18395_Schulzentrum_Coesfeld_ Ergebnisse und Empfehlungen zu Vorschlag Schulen

Modernisierung Schulzentrum Coesfeld

Optimierungsmöglichkeiten auf Grundlage der Kombination 1
„Basis“ unter Berücksichtigung der Vorschläge der Schulen
vom 16./23. Juli 2019

10.09.2019

Ergebnis und Empfehlung – 2. Obergeschoss Bauteil 6

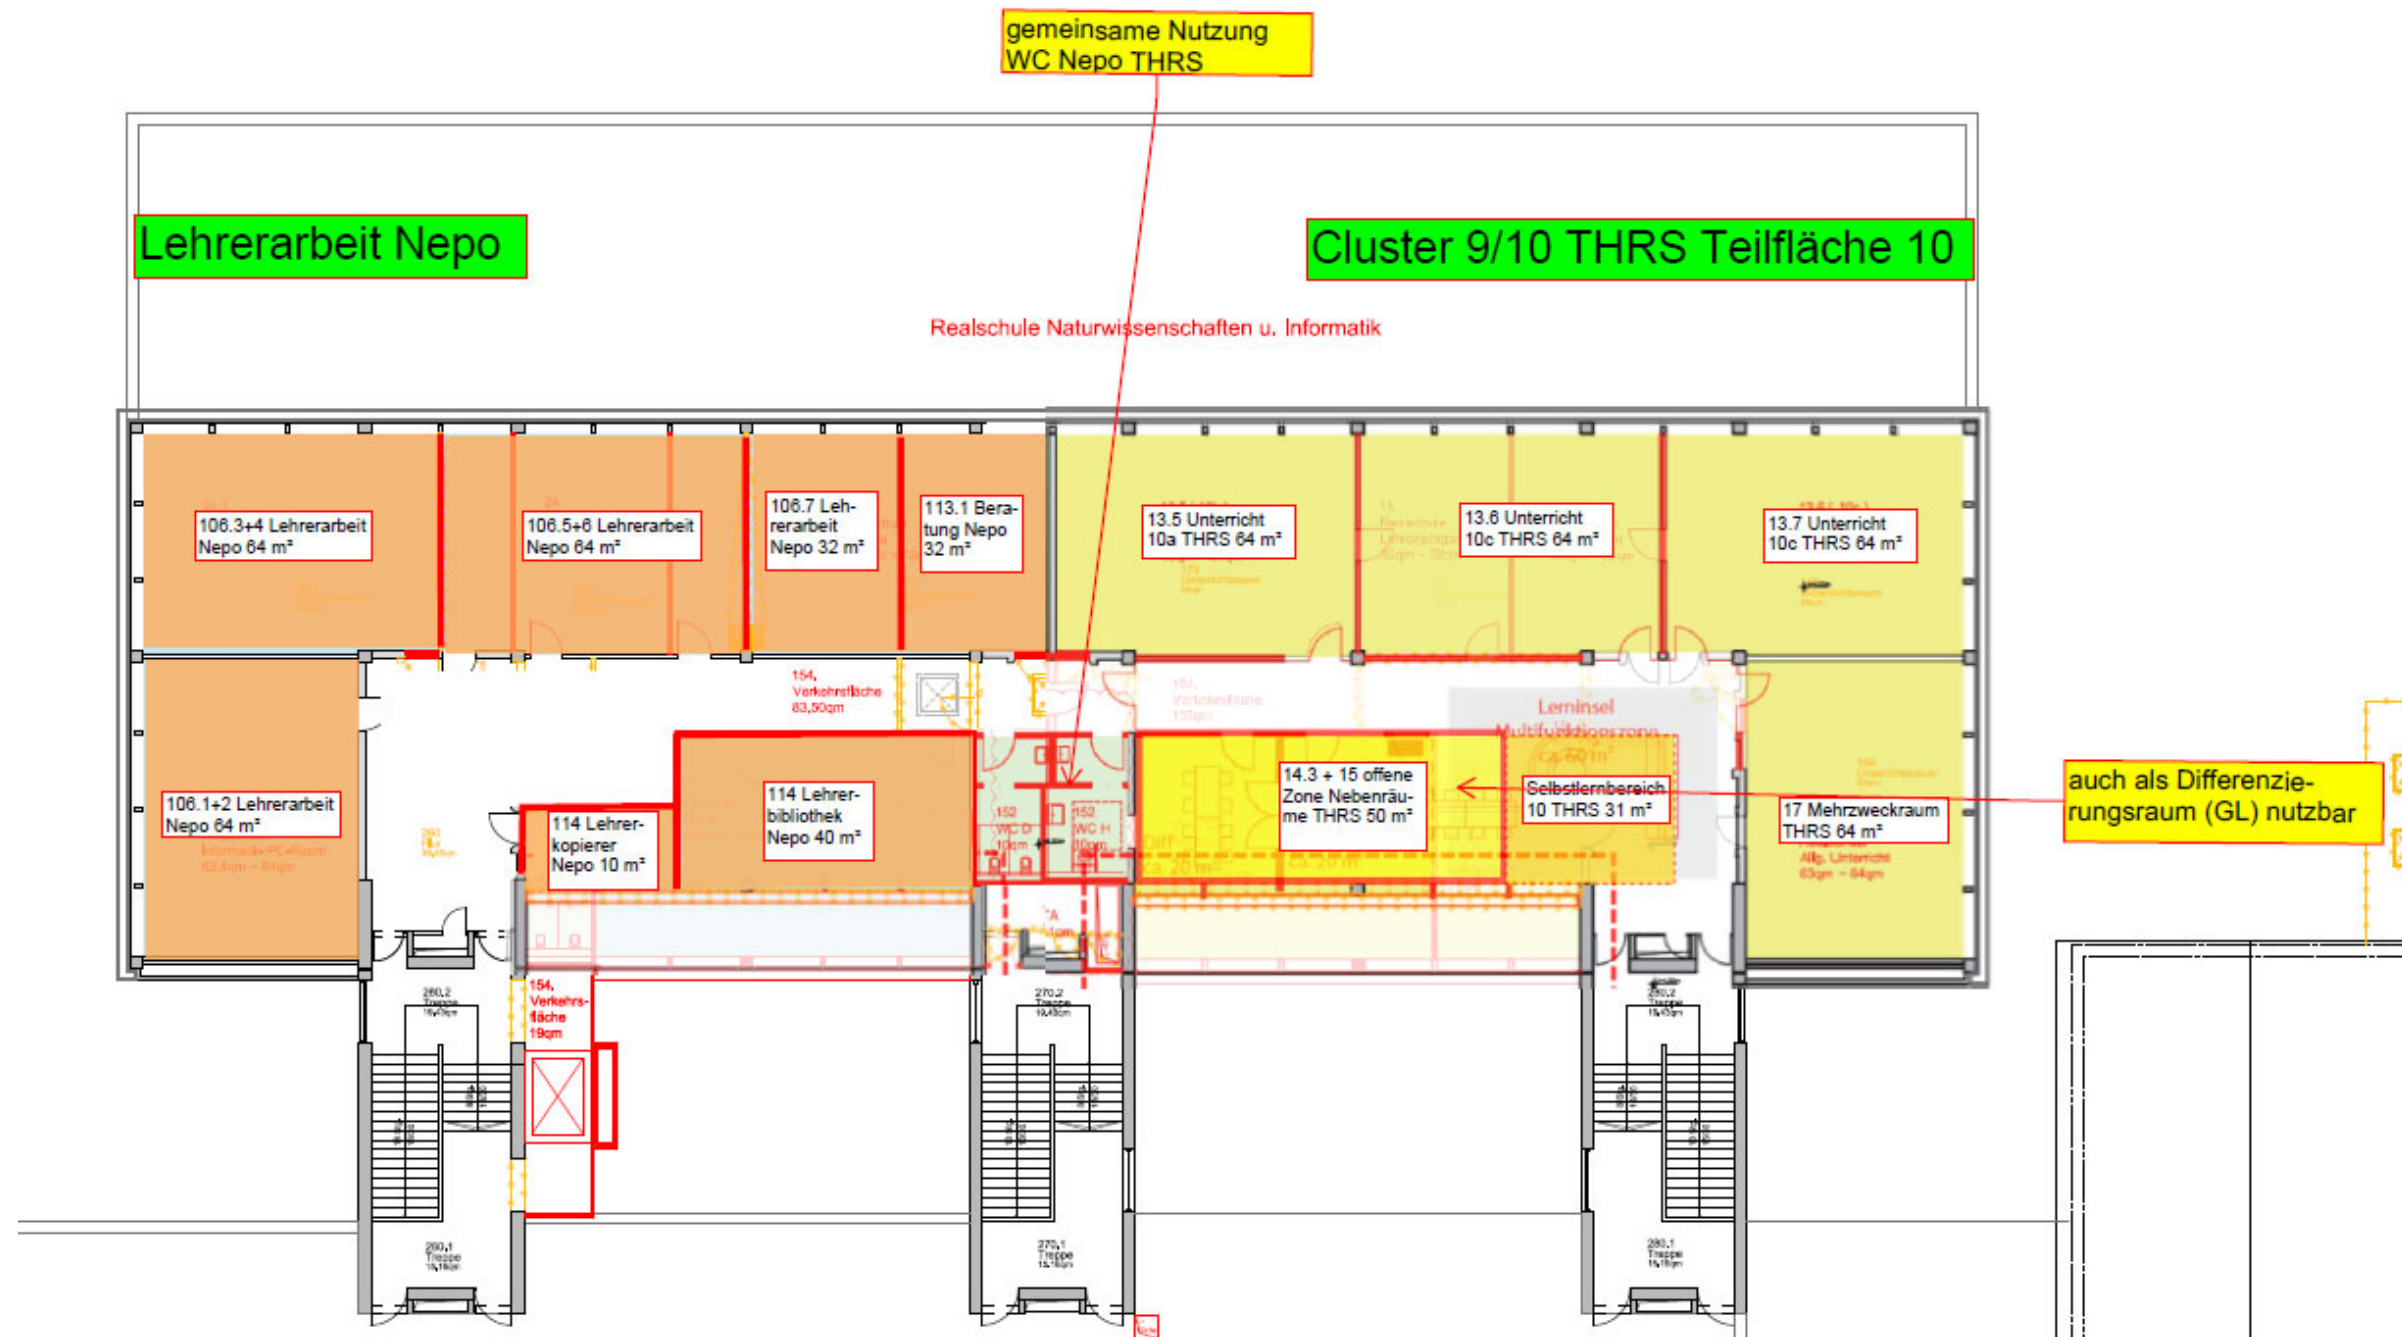
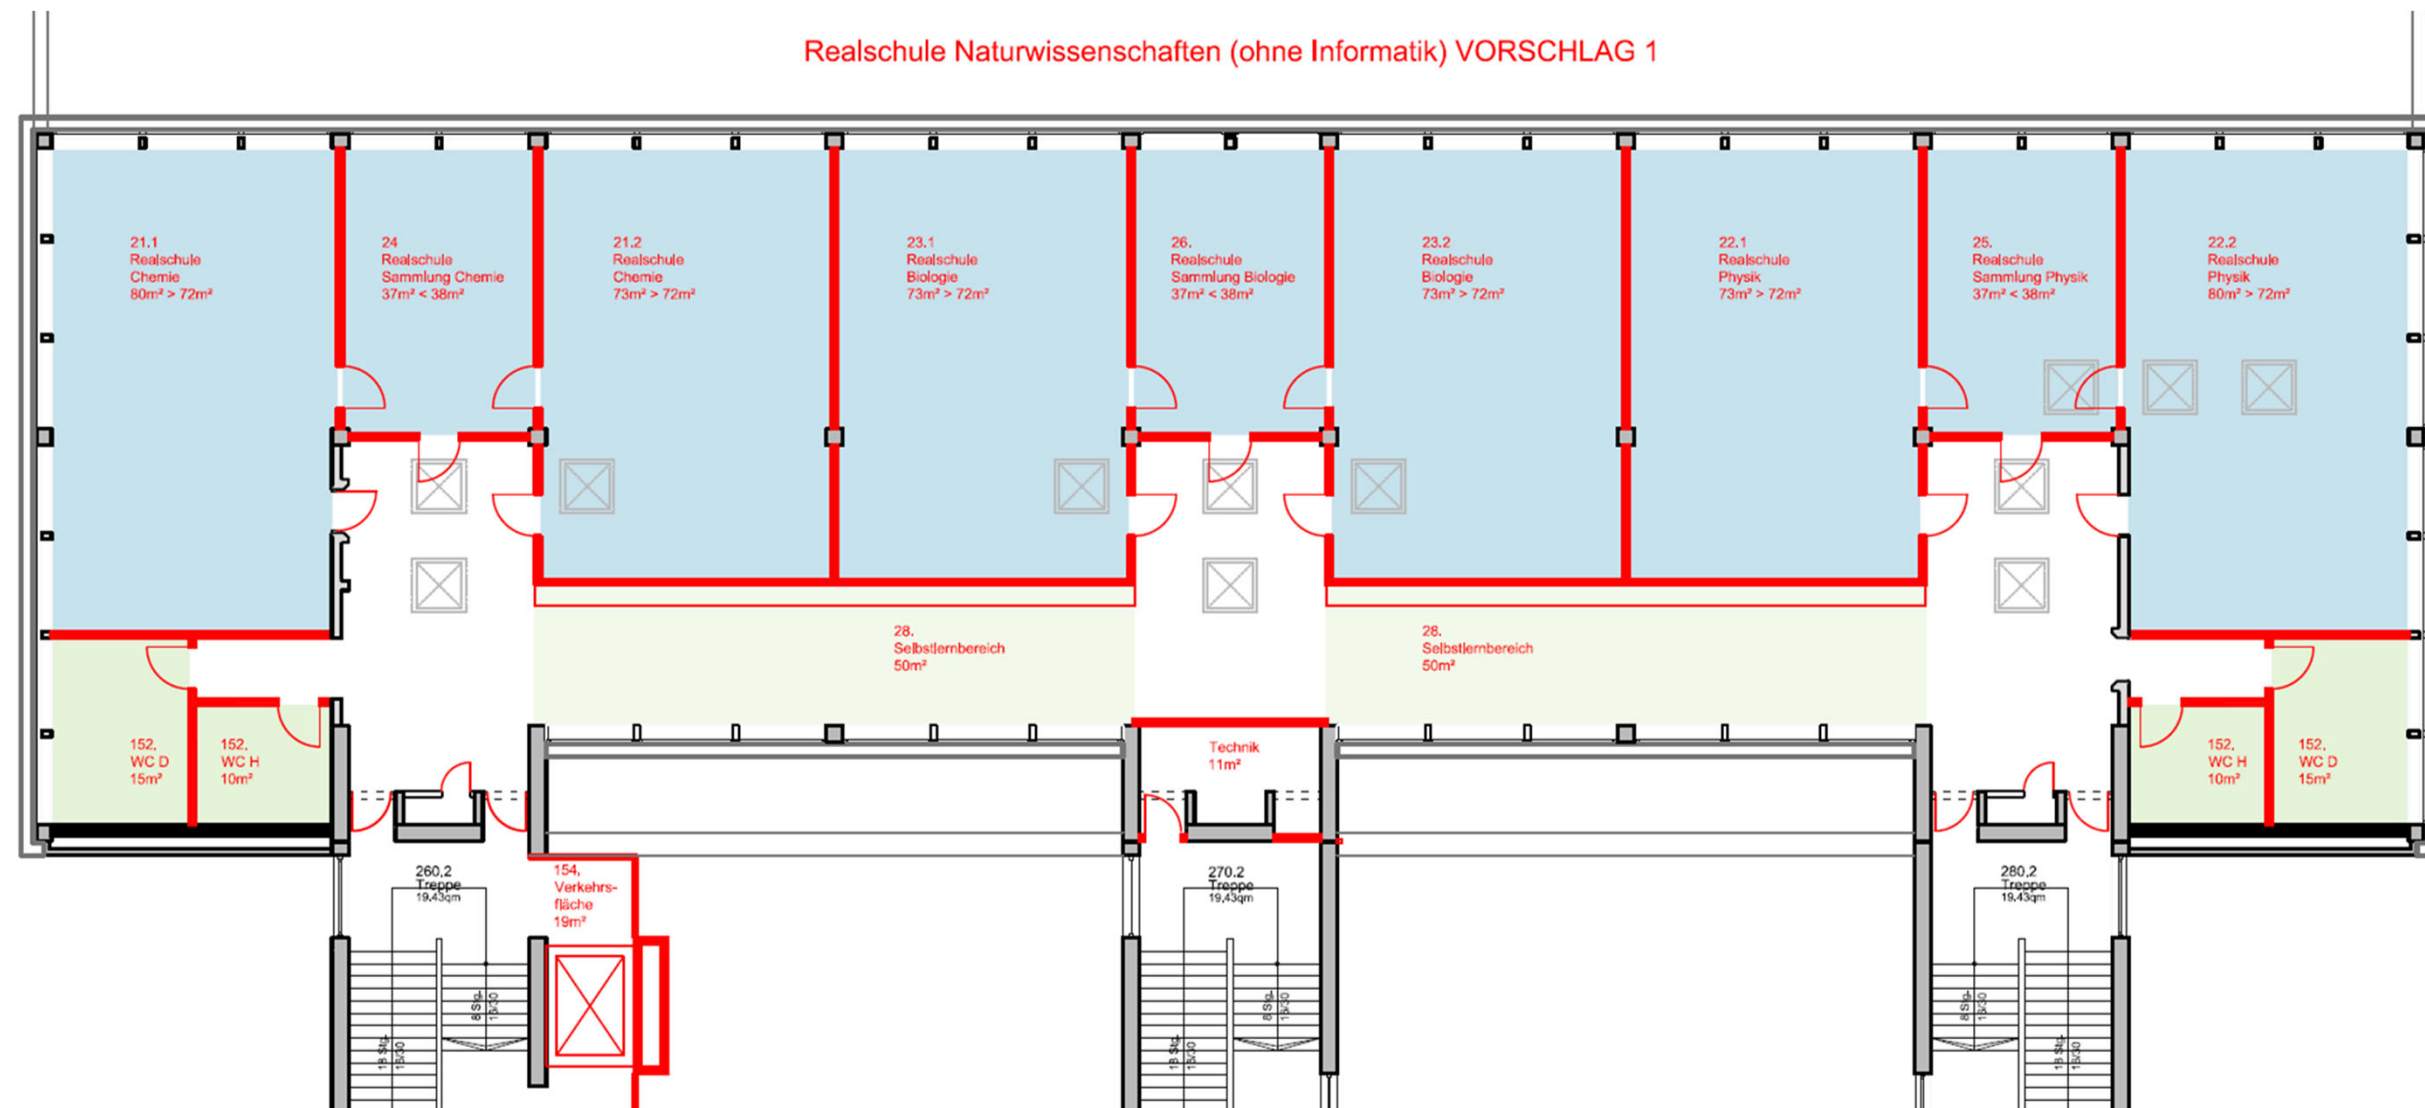
Vorschlag Schulen – 2. Obergeschoss Bauteil 6

Analyse und Bewertung – Modul 12 – Interim – Bauabschnitte (vorläufige Annahme)

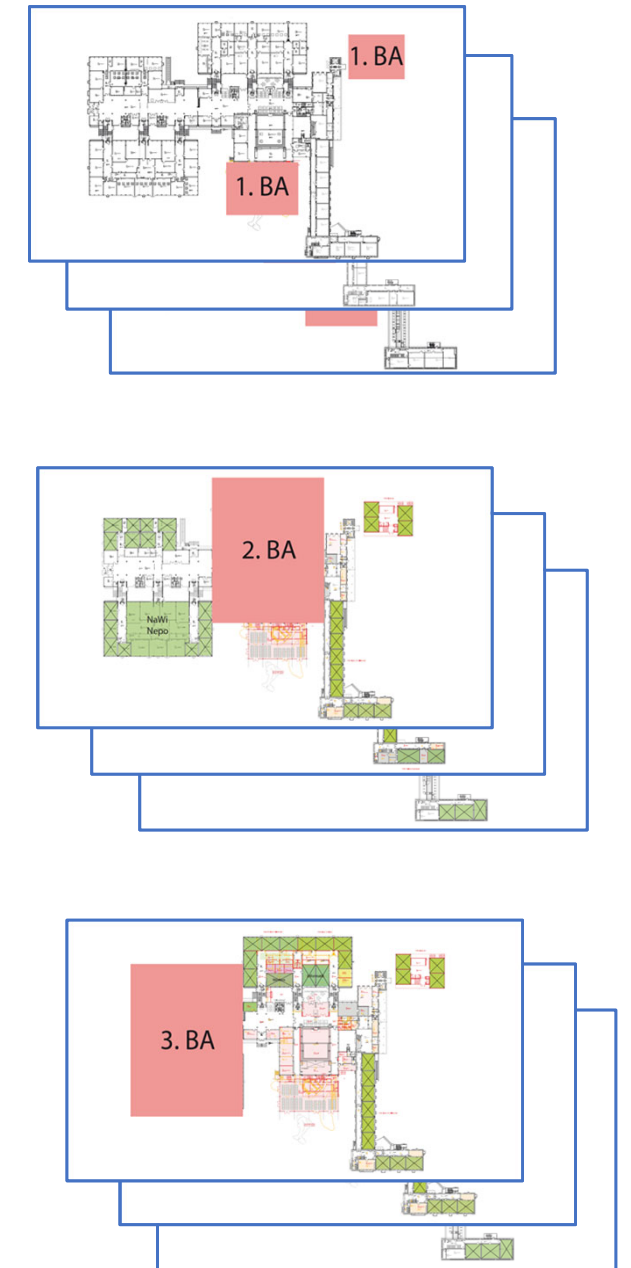
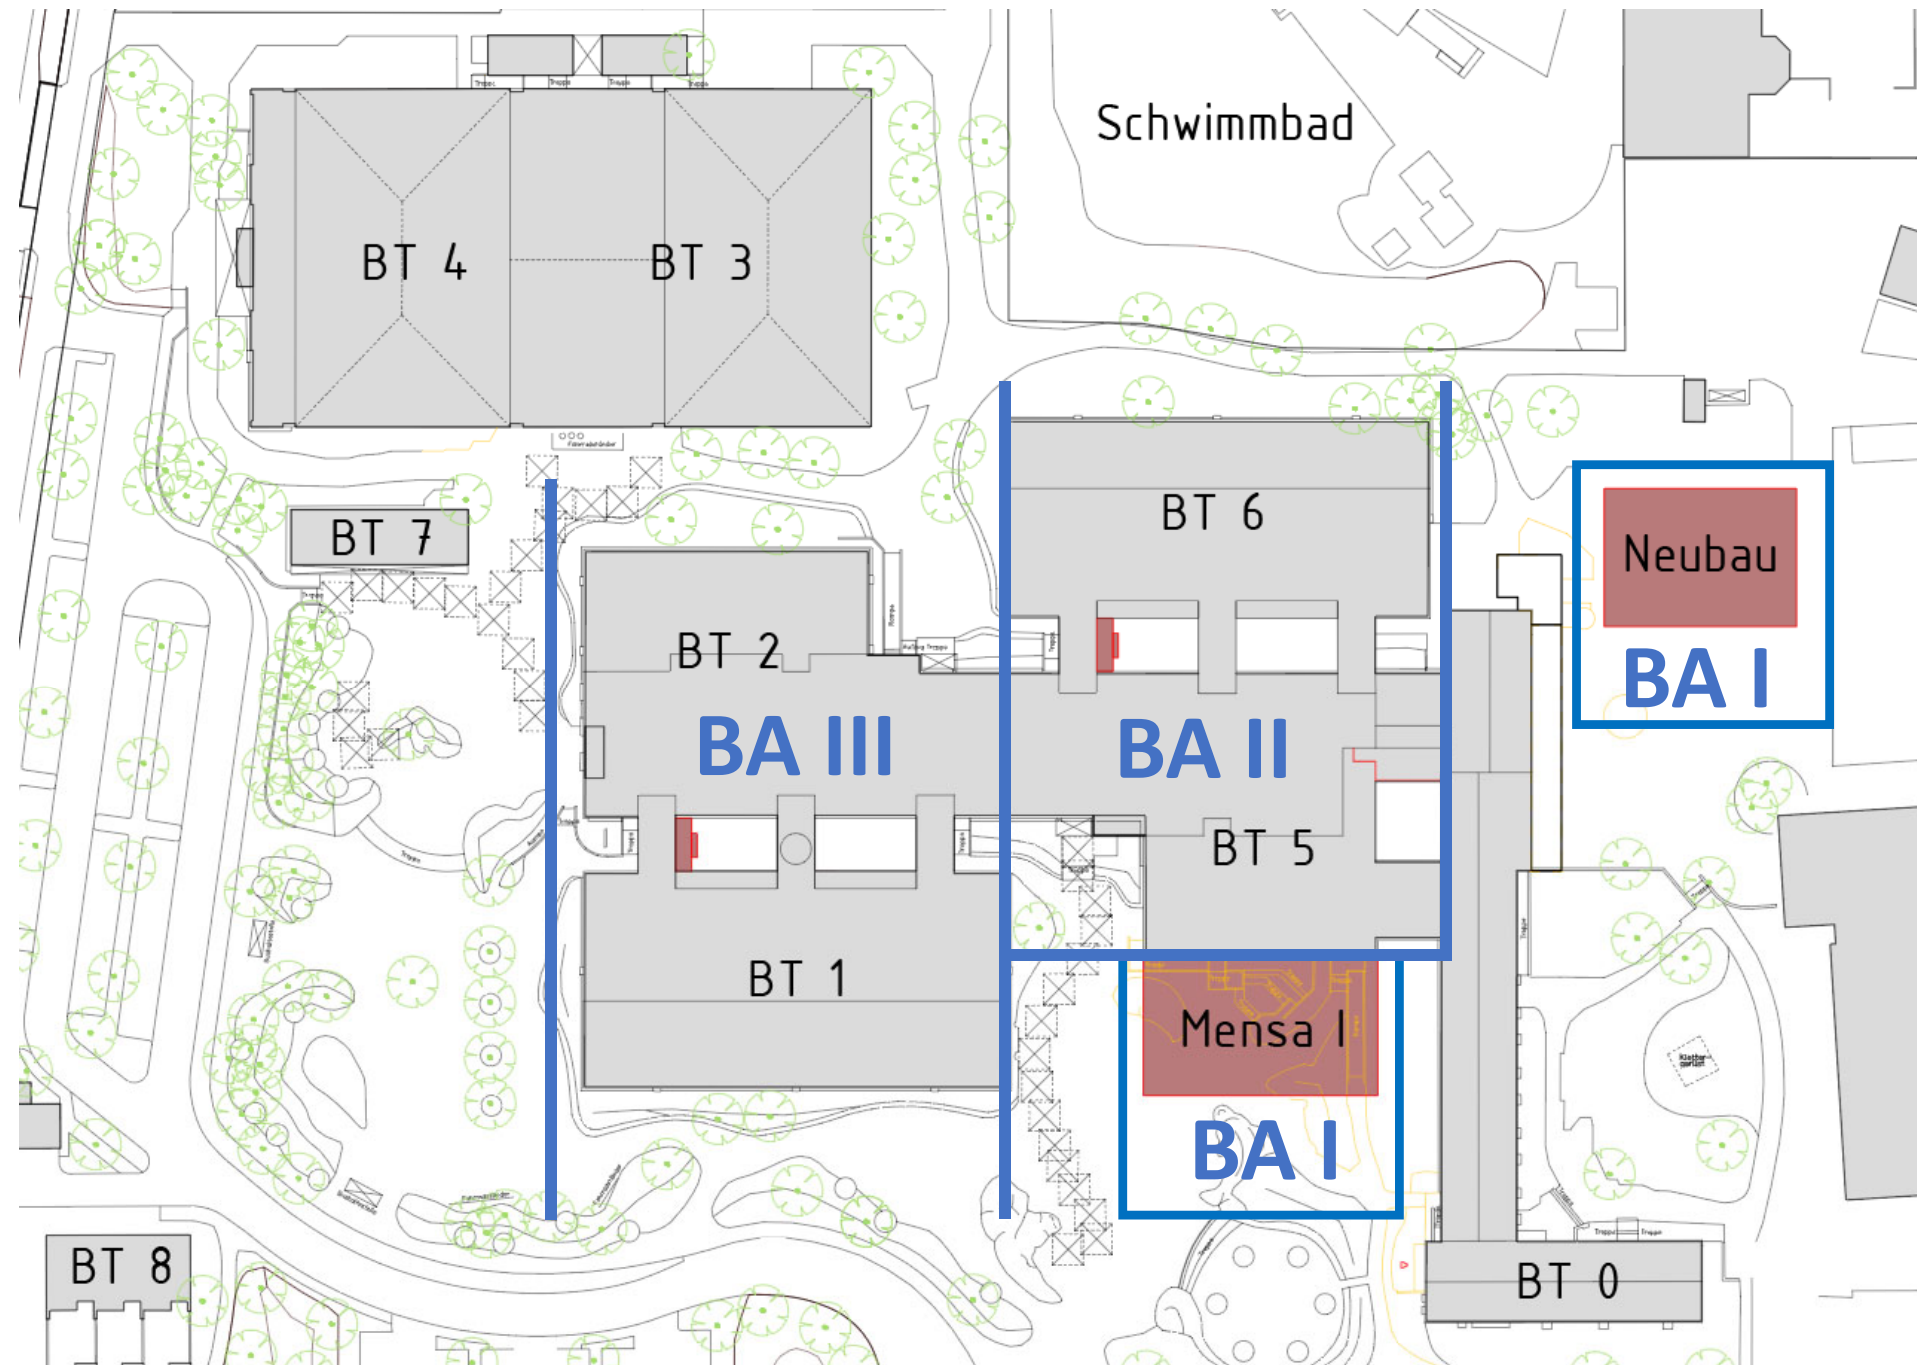
Bauabschnitte
